**AVIS RELATIF À LA PROTECTION
CONTRE LES EVENTUELS EFFETS NOCIFS ET NUISANCES
PROVOQUÉS PAR LES RAYONNEMENTS NON IONISANTS
GÉNÉRÉS PAR DES ANTENNES ÉMETTRICES STATIONNAIRES**

Commune : SERAING - Exploitant : TELENET GROUP

Référence exploitant : LG2079D

Rapport n° 4482 / 2023

Figure 1 : Vue en plan des lieux de séjour et des points de contrôle

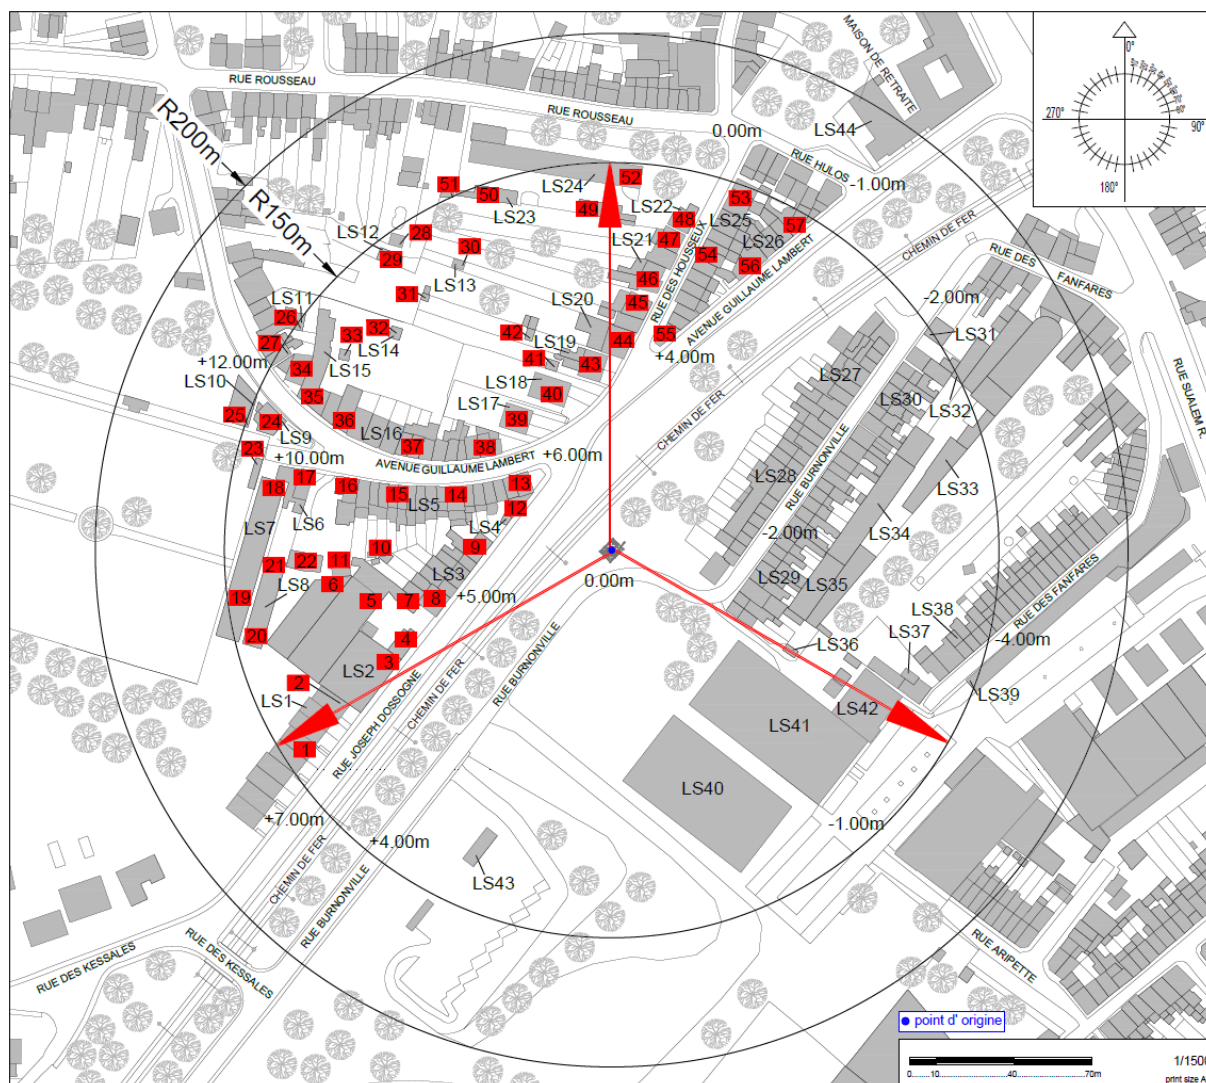
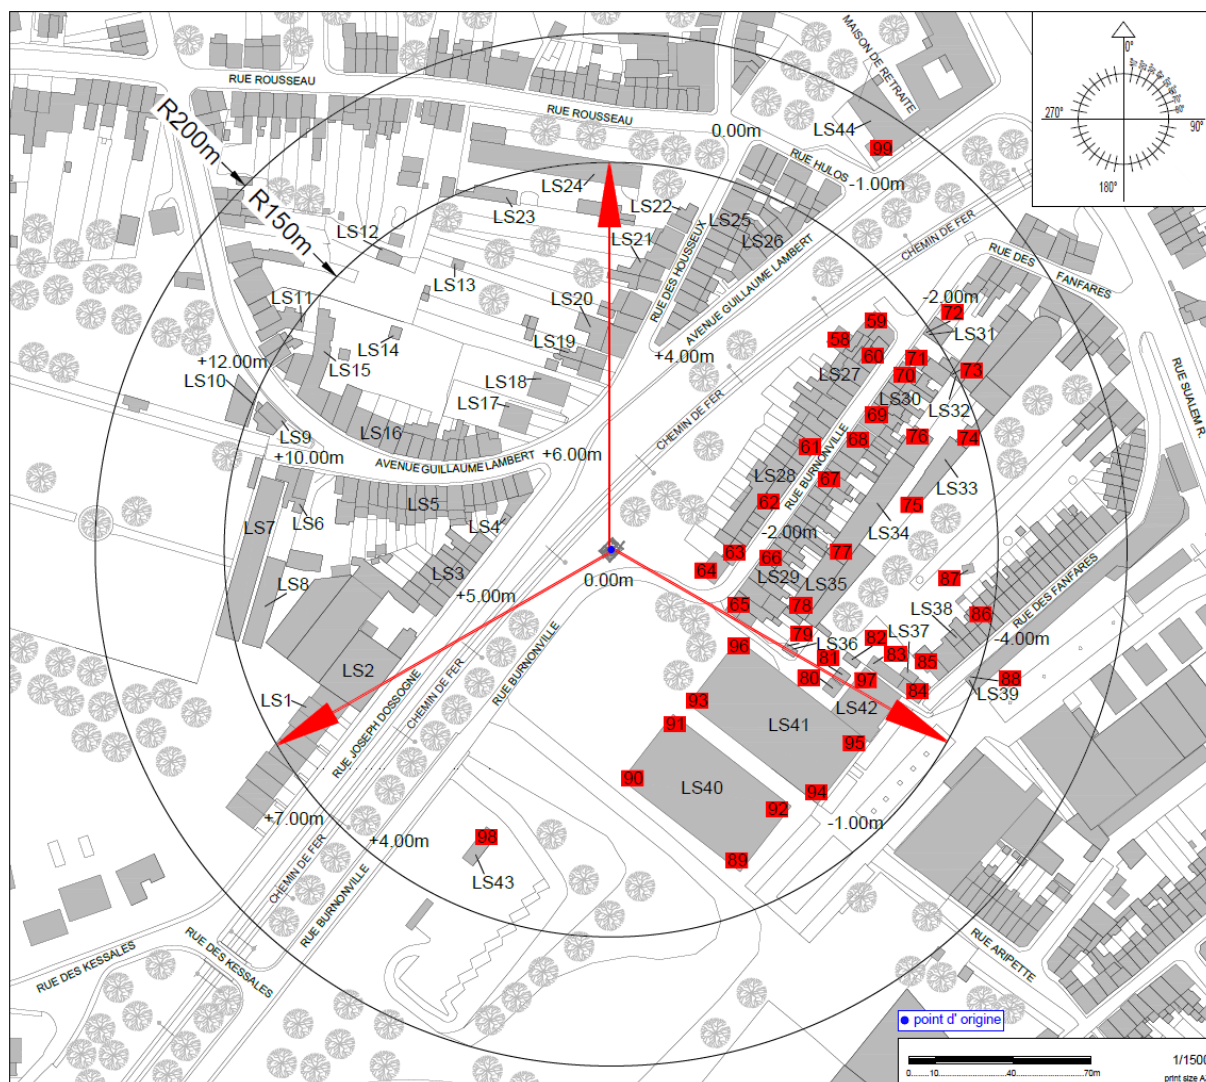
- le numéro du point de contrôle repris sur un des plans de la figure 1;
- le numéro du LS dans lequel se trouve le point de contrôle de la 1^{ère} colonne ;
- l'atténuation d'obstacle prise en compte pour le calcul de l'indice d'exposition dans le LS ;
- le résultat du calcul de l'indice d'exposition.

N° point de contrôle	LS	Atténuation (dB)	Indice d'exposition relatif à la limite par installation IE_i
97	LS42	3,0	0,974
45	LS20	3,0	0,973
8	LS3	3,0	0,945
3	LS2	3,0	0,898
43	LS19	3,0	0,864
95	LS41	3,0	0,852
14	LS5	3,0	0,842
46	LS21	3,0	0,824
5	LS2	3,0	0,813
83	LS37	3,0	0,799
84	LS37	3,0	0,741
85	LS38	3,0	0,735
81	LS36	3,0	0,731
80	LS36	3,0	0,701
94	LS41	3,0	0,700
82	LS36	3,0	0,683
47	LS21	3,0	0,657
92	LS40	3,0	0,648
55	LS25	3,0	0,597
2	LS1	3,0	0,583
15	LS5	3,0	0,582
88	LS39	3,0	0,564
6	LS2	3,0	0,560
44	LS20	3,0	0,547
7	LS2	3,0	0,546
54	LS25	3,0	0,545
48	LS22	3,0	0,528
86	LS38	3,0	0,518
56	LS26	3,0	0,517
87	LS38	3,0	0,462
49	LS22	3,0	0,448
37	LS16	3,0	0,447
22	LS8	3,0	0,447
30	LS13	3,0	0,440
1	LS1	3,0	0,435

En ce qui concerne les antennes de l'installation mentionnées dans le tableau 1, la distance maximale à laquelle la limite pourrait être atteinte, à l'extérieur, est égale à 169,6 m. S'il n'y a pas de LS à une distance inférieure, les antennes respectent forcément la limite d'immission.

Dans le cas des LS situés à l'intérieur des bâtiments, une atténuation d'obstacle est prise en compte et il en résulte que la distance maximale à laquelle la limite pourrait être atteinte se réduit à 120,1 m.

Figure 2 : Vue en plan des installations d'antennes dans un rayon de 300 mètres autour de l'installation faisant l'objet de la demande d'avis

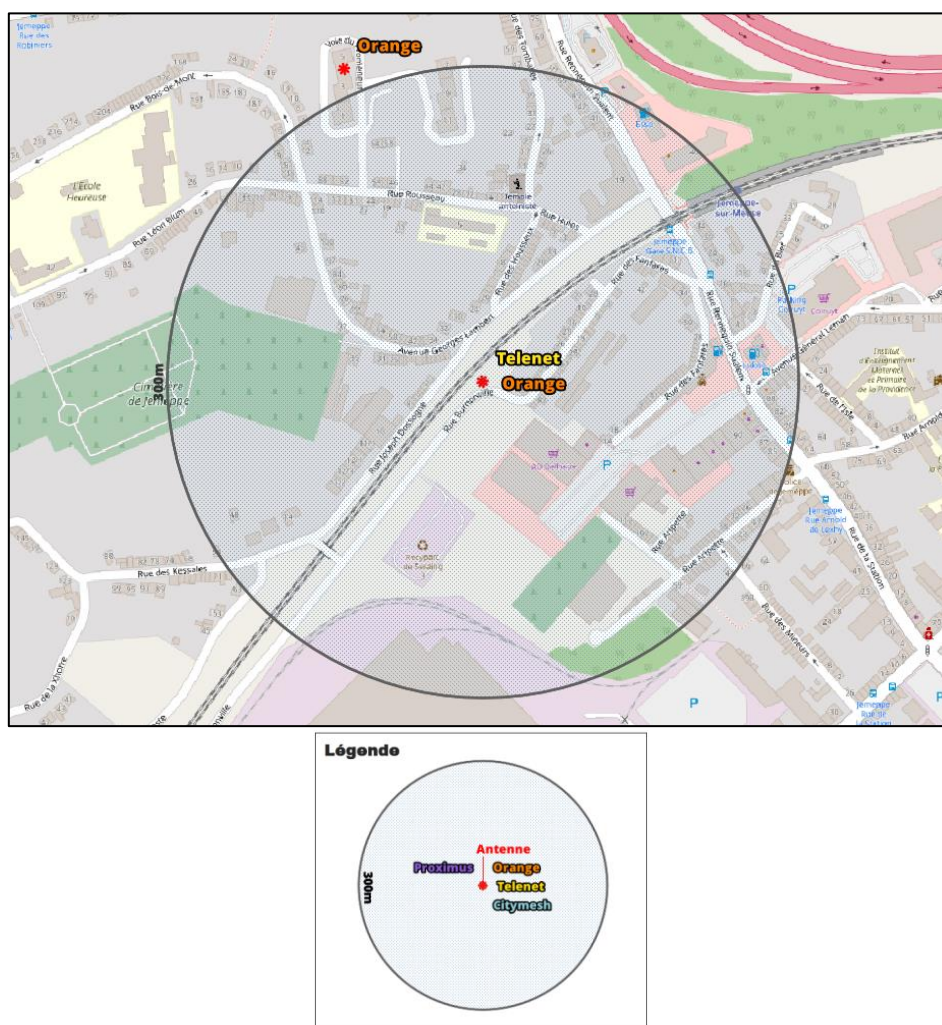
Le plan en projection verticale de la figure 2 indique la localisation des antennes actives éventuelles visées par le décret et situées dans un rayon de 300 mètres autour de l'installation référencée dans le paragraphe 2. Les données de localisation de ces antennes et les avis correspondant sont accessibles via le cadastre en ligne des antennes émettrices stationnaires⁶.

Compte tenu du nombre d'installations localisées dans la figure 2, il apparaît que l'intensité du rayonnement électromagnétique généré, dans les lieux de séjour situés à proximité de l'installation référencée dans le paragraphe 2, par l'ensemble des antennes émettrices stationnaires de l'ensemble des exploitants du même site d'antennes émettrices stationnaires respecte la limite fixée à l'article 4, § 2 du décret.
